TECH TIP 003

E9/TT003 v1.0
2014/03

5501XS, 5671XS JA NIIHIN LIITTYVÄT KIRISTIMET

RENAULT 1,4 16V JA 1,6 16V BENSIINI

BILD 1

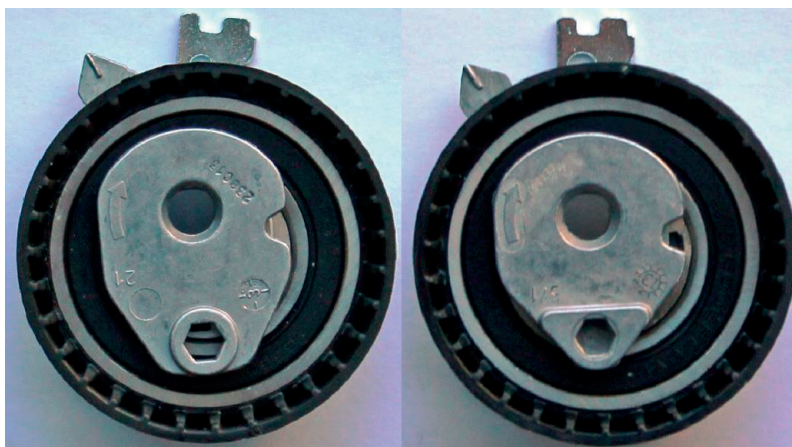
OEM/OES-päivitys on korvannut 5501XS-jakohihnan ja siihen liittyvät kiristimet T43064 (kuva 1, vasen) tai T43168 (kuva 1, oikea) sekä niihin liittyvät sarjat. Niitä ei enää asenneta Renaultin K4M/K4J-moottoreihin.

BILD 2

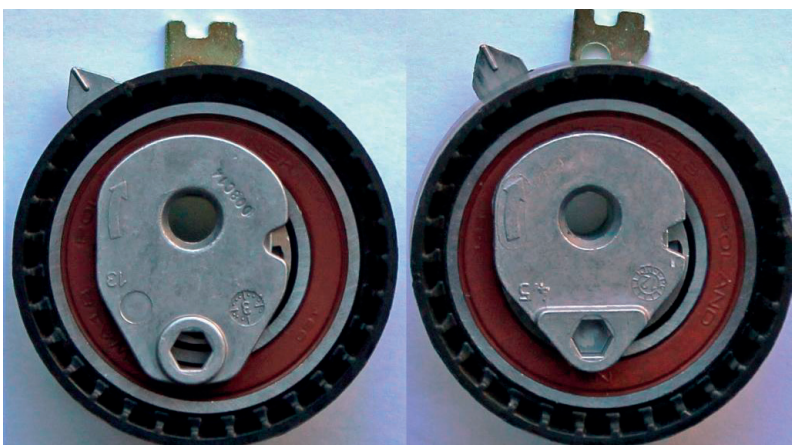
Hihna 5501XS on korvattu hihnalla 5671XS, kiristin T43064 on korvattu kiristimellä T43236 (kuva 2, vasen) ja kiristin T43168 on korvattu kiristimellä T43238 (kuva 2, oikea).

Kaikki neljä kiristintä vaikuttavat identtisiltä, mutta niiden toiminnassa on olennainen ero. Uuden sukupolven T43236- ja T43238-kiristimet eivät kiristä hihnaa yhtä paljon, ja niitä saa käyttää ainoastaan uuden sukupolven 5671XS-hihnan kanssa, jossa on erityisesti tätä päivitystä varten suunniteltu rakenne.

Vanhan hihnan (5501XS), vanhat kiristimet (T43064 ja T43168) ja varastossasi olevat sarjat voi vielä asentaa K4J/K4M-asennuksiin, jotka on valmistettu ennen vuotta 2013. Vanhan sukupolven ja uuden sukupolven osia ei voi sekoittaa. Uutta hihnaa (5671XS) saa käyttää kaikkiin K4M/K4J-asennuksiin. Sitä ei kuitenkaan saa käyttää kuin uuden sukupolven kiristimien (T43236 ja T43238) kanssa.
